# Armadillo-400 シリーズ リビジョン情報

Version 1.2.1

2011/08/26

株式会社アットマークテクノ [<http://www.atmark-techno.com>]

図 12.1 クロストークノイズ対策推奨回路

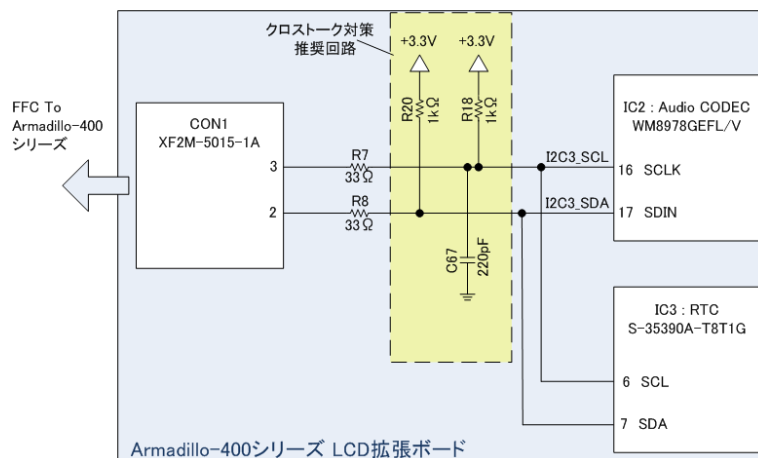
オーディオコーデックとリアルタイムクロックの同時使用時に、FFC(Flexible Flat Cable)のクロストークノイズが原因で I2C バスのアービトレーションロストが発生する可能性があります。この現象が発生した場合は、以降再起動を行うまで I2C バスを使用した通信を行うことができなくなります。

Armadillo-400 シリーズ LCD 拡張ボード 製品リビジョン A を参考に拡張ボードを設計する場合には、クロストークノイズの対応として次の対策を行うことを推奨します。

対象	内容
I2C3_SCL - +3.3V 間プルアップ抵抗(R18)	10kΩ を 1kΩ に変更
I2C3_SDA - +3.3V 間プルアップ抵抗(R20)	10kΩ を 1kΩ に変更
I2C3_SCL - GND 間	220pF のコンデンサを追加

「12.1.1. A400-LCD-Erratum #1: I2C バスが使用不可能になる」の対策として、「12.1.1.3. 対応」の回路を追加しました。

図 12.2 ESD 対策推奨回路

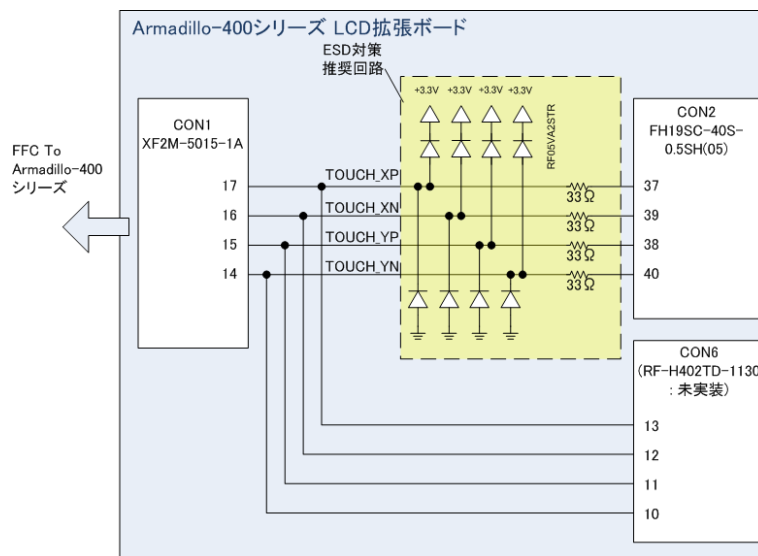
タッチスクリーン信号に入力保護回路が無いため、ESD(ElectroStatic Discharge)が印加された場合にタッチスクリーンの入力に使用している i.MX257 の AD 入力端子が故障する可能性があります。

Armadillo-400 シリーズ LCD 拡張ボード 製品リビジョン A を参考に拡張ボードを設計する場合には、ESD が印加された場合の対応として次の対策を行うことを推奨します。この対策により、タッチスクリーンの入力に使用している i.MX257 の AD 入力端子が故障する可能性を低減することができます。

対象	内容
<ul style="list-style-type: none"> <li>・ TOUCH_XP - CON2(37 番ピン)間</li> <li>・ TOUCH_XN - CON2(39 番ピン)間</li> <li>・ TOUCH_YP - CON2(38 番ピン)間</li> <li>・ TOUCH_YN - CON2(40 番ピン)間</li> </ul>	<ul style="list-style-type: none"> <li>・ ダンピング抵抗(33Ω)を追加</li> <li>・ 外付け素子(ダイオード等)による入力保護回路を追加</li> </ul>

「12.1.2. A400-LCD-Erratum #2: i.MX257 の AD 入力端子が故障する」の対策として次の変更を行いました。

- ・「12.1.2.3. 対応」の回路を追加
- ・ CON6(汎用 LCD インターフェース)の位置を LCD の内側に移動<sup>[1]</sup>
